# 改善箇所説明図

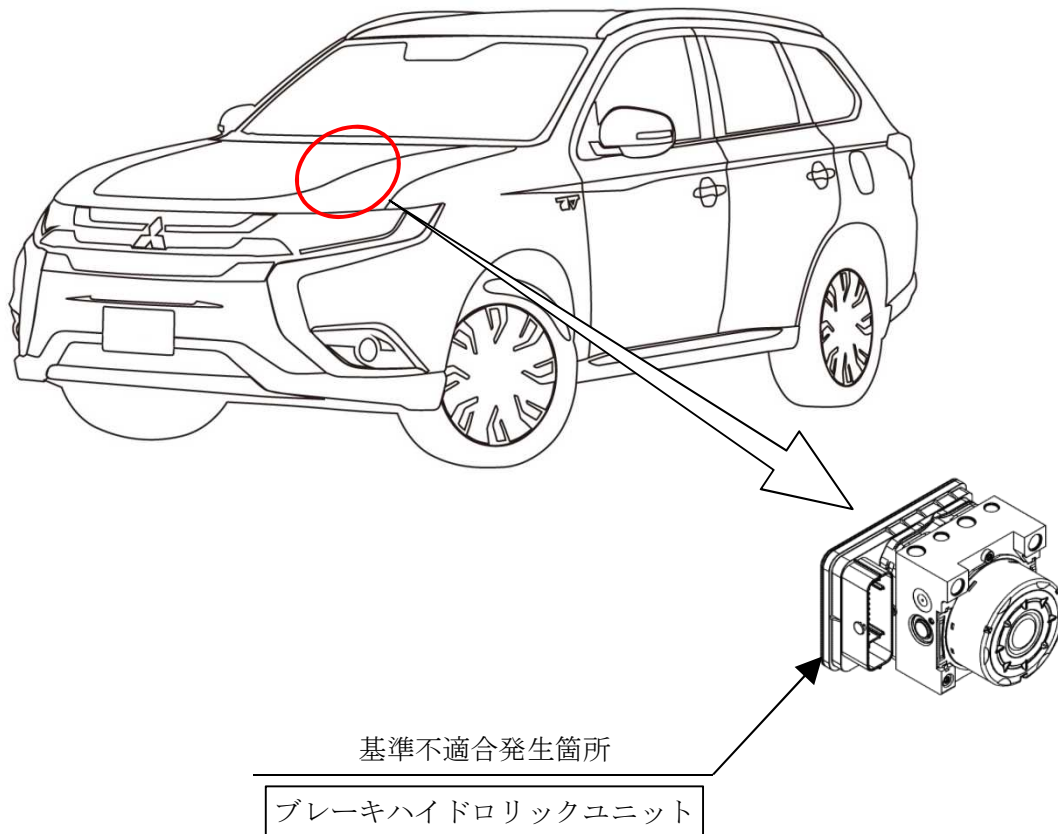
ブレーキ hidroリックユニットのECUにおいて、制御プログラムが不適切なため、hidroリックユニットのポンプモーターの制御切り替え時に電氣的ノイズが発生し、ECUの制御が中断されることがある。そのため、ASCやABSの機能が一時中断し、その間の車両安定性が損なわれるおそれがある。また、ACC、FCM、BAH、HSA、S-AWC機能付き車は、作動中に機能が停止するおそれがある。

注：図中の  内は、プログラムを書き替える部品を示す。

全車両、ブレーキ hidroリックユニットの ECU の制御プログラムを対策仕様書き替える。

識別：アクセルペダルアーム上面に、白または黄色ペイントを塗布する。
